# 呼子大橋

## 【直轄診断報告書】

平成28年3月

国土交通省 九州地方整備局  
九州地整道路メンテナンス技術集団

4.2.1 主桁

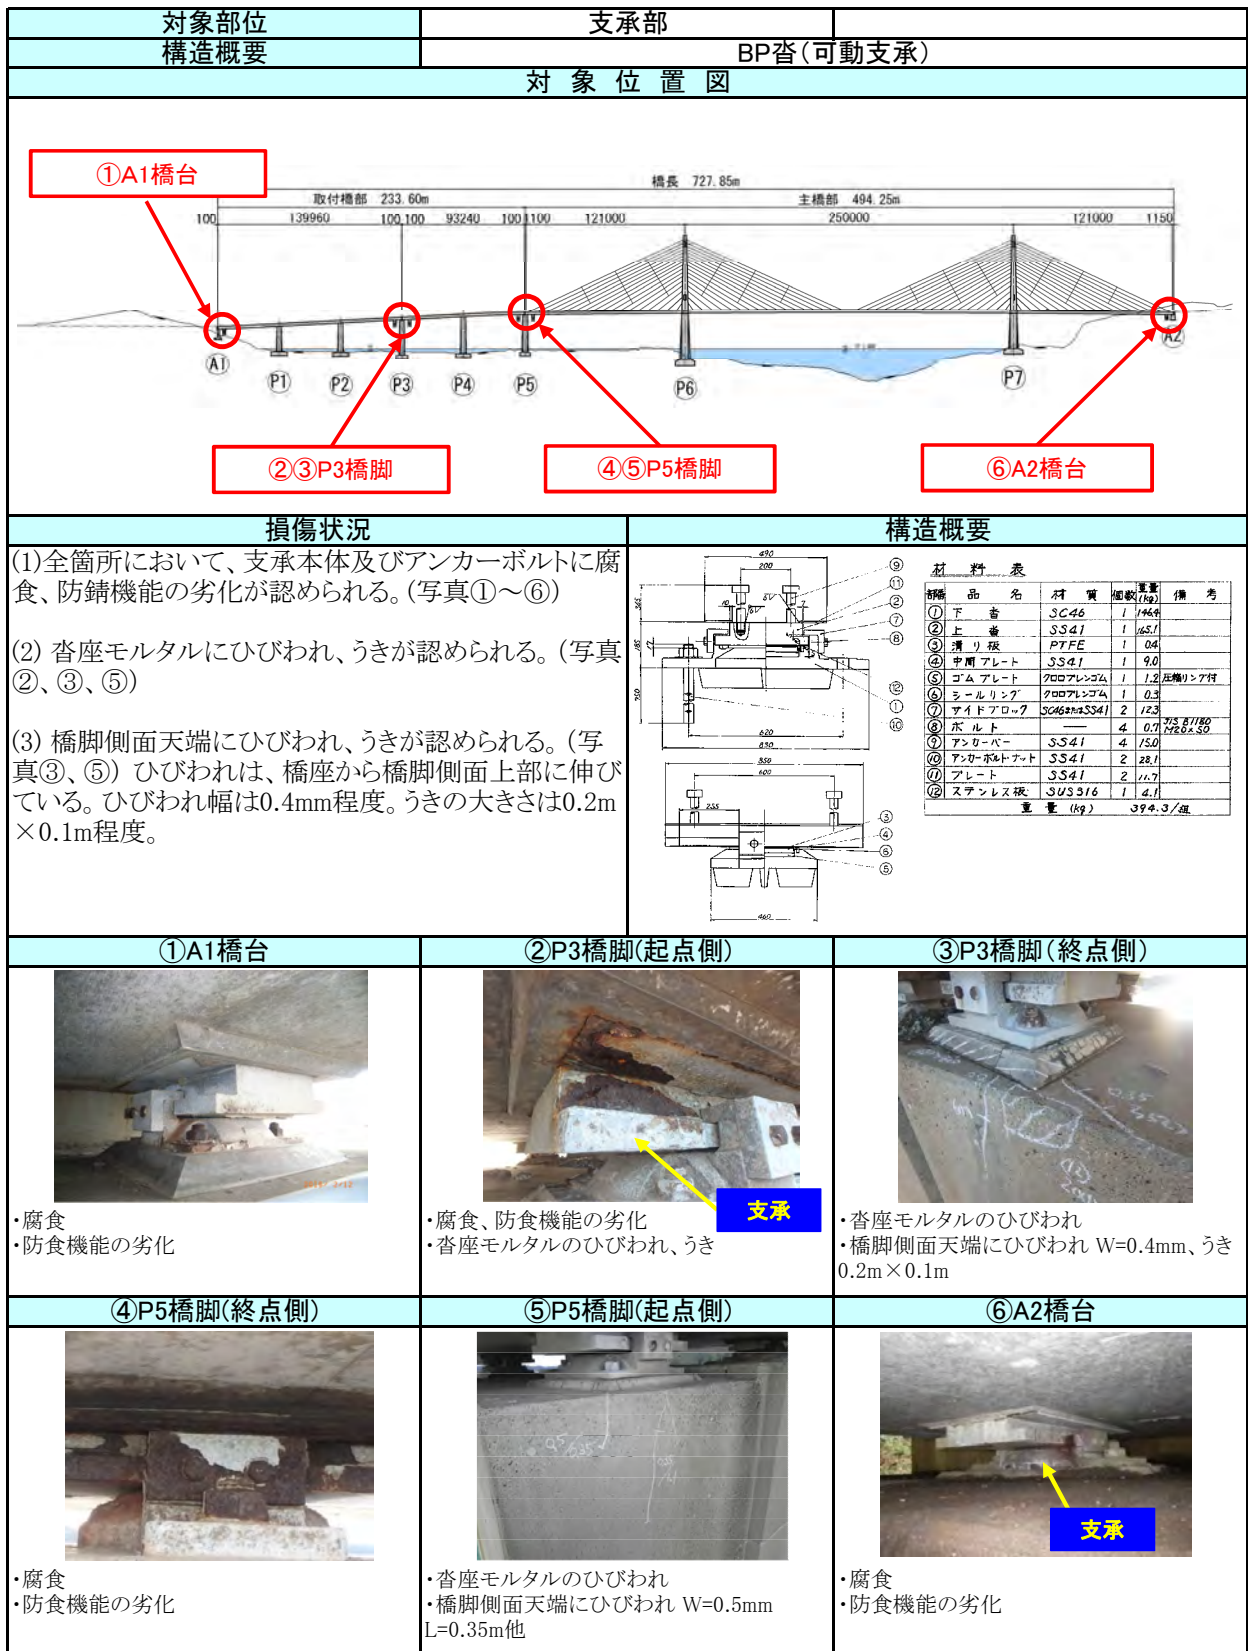
対象部位	主桁	
構造概要	PC(3径間+2径間)連続ラーメン箱桁橋	
対象位置図		
損傷状況	構造概要	
<p>(1)下床版にひびわれが認められる。ひびわれは、側径間部(1,3,4,5径間)に認められ、支間中央から端支点にかけて分布し、橋軸方向に伸びている。(写真①、②) ひびわれ幅は0.2～0.4mm程度、長さは1m～3.5m程度、遊離石灰は認められない。</p> <p>また、P3、P5付近で2方向へ伸びるひびわれが認められる。(写真③)ひびわれ幅は0.1～0.3mm程度、長さは0.5m～3m程度、遊離石灰は認められない。</p> <p>(2)下床版の局部的こうきが認められる。(5箇所)大きさは0.3m×0.35m程度。(写真④)うき内部の鉄筋に腐食が認められる。</p> <p>(3)局所的にウェブ下端角部で剥離・鉄筋露出が認められる。(2箇所)大きさは0.05m×0.2m程度(写真⑤)</p> <p>(4)局所的にウェブ横締め定着位置で、定着部の異常が認められる。(2箇所)(写真⑥)</p>		
①1径間 下床版	②5径間 下床版	③3径間 下床版
<ul style="list-style-type: none"> <li>下床版 1径間(支間中央付近)</li> <li>ひびわれ W=0.2mm L=3.5m</li> </ul>	<ul style="list-style-type: none"> <li>下床版 5径間(支間中央付近)</li> <li>ひびわれ W=0.4mm L=3.4m</li> </ul>	<ul style="list-style-type: none"> <li>下床版 3径間(P3付近)</li> <li>ひびわれ W=0.1～0.35mm</li> <li>L=0.5m～2.8m</li> </ul>
④ 3径間 下床版	⑤ 2径間 ウェブ	⑥ 3径間 ウェブ
<ul style="list-style-type: none"> <li>下床版 3径間(P3付近)</li> <li>うき-e 0.3m×0.35m</li> <li>うき内部で鉄筋腐食を伴う</li> </ul>	<ul style="list-style-type: none"> <li>ウェブ 2径間(P1付近)</li> <li>剥離・鉄筋露出-d 0.05m×0.2m (複数箇所)</li> </ul>	<ul style="list-style-type: none"> <li>ウェブ 3径間(P2付近) 横締め</li> <li>定着部の異常-2c</li> </ul>

考えられる損傷要因			
(1)主桁のひび割れ		(2)主桁のうき、剥離・鉄筋露出	
ひびわれ(写①、②、③)	要因	うき・剥離・鉄筋露出(写④、⑤)	要因
・プレストレスの低下	-	・かぶりの不足	●
・局部応力の集中	●	・コンクリートの塩害	● ←かぶりとの関係
・締固め不足	-	・コンクリートのASR	-
・養生の不良	-	・コンクリートの中酸化	-
・乾燥収縮	●	・締固め不足(ジャンカ発生)	●
・温度応力(外部拘束)	-	・局部応力の集中	-
・外力の作用(曲線桁の影響)	●		
・コンクリートの塩害	-		
・コンクリートのASR	-		
・コンクリートの中酸化	-		
損傷原因の推定			
<p>(1) 1) ひびわれは、橋軸方向に伸びており、プレストレスの応力線を横断するものでないことから、構造的なひびわれ(プレストレスの不足)ではない可能性が高い。(曲線橋のねじりを考慮した設計も実施されている。) 2) 非構造的ひびわれの要因のひとつとして、鋼材の腐食膨張とASRが考えられるが、ひびわれからの錆汁がないことより、ASRによる可能性が考えられる。なお、写真③は端支点部でプレストレス量が少なく、拘束効果が小さな箇所が生じていると考えられることから、ひびわれの原因はASRの可能性が考えられる。</p> <p>(2) コンクリートの局部的な低品質部(かぶり不足、豆板)において、塩害による影響で鉄筋の腐食膨張による可能性が高い。</p> <p>(3)、(4) かぶり不足による可能性が高い。</p>			
耐荷性能の評価			
<p>(1) 橋軸方向に発生したひびわれであり、現時点において、ひびわれからの錆汁等も確認されていないため主桁の耐荷性能の低下はない可能性が高い。</p> <p>(2) 局部的なうきであるため、主桁の耐荷性能への影響は低下はない可能性が高い。</p> <p>(3) 局部的な剥離・鉄筋露出であるため、主桁の耐荷性能への影響は低下はない可能性が高い。</p> <p>(4) 横締めPC鋼材の腐食が進行すると、主桁の耐荷性能の低下に直結する可能性が高い。</p>			
損傷の進行性と不確実性

<p>(1) 原因推定 2)の場合、ASRによるひびわれが進行する可能性が高い。(ASR試験を実施し、原因の特定及び残存膨張性の把握が必要)</p> <p>(2)、(3) かぶりが不足した箇所に塩分が浸透し、うき・剥離が進行する可能性が高い。また、現時点で損傷が顕在化していない箇所でも、塩分含有量試験結果より、<math>3\text{kg}/\text{m}^3</math>を超える塩分量が測定されており、剥離・鉄筋露出箇所が増加する可能性が高い。</p> <p>(4) 塩分の影響により、横締めケーブルの腐食が進行する可能性が高い。また、現時点で損傷が顕在化していない箇所でも、塩分含有量試験結果より、<math>3\text{kg}/\text{m}^3</math>を超える塩分量が測定されており、損傷箇所が増加する可能性が高い。</p>			
健全性の評価と対策方針			
<p>(1) ASR試験結果を踏まえ、早期に必要なASR対策を実施する。</p> <p>(2)、(3) 現状では、鉄筋位置の塩分量は<math>1.2\text{kg}/\text{m}^3</math>以下であるため、早期に損傷箇所のみを補修するのがよい。</p> <p>(4) 主要部位であるため、損傷が進展する前に、PC鋼材の防錆処理及び断面修復をすみやかに実施するべきである。</p>			
その他留意事項
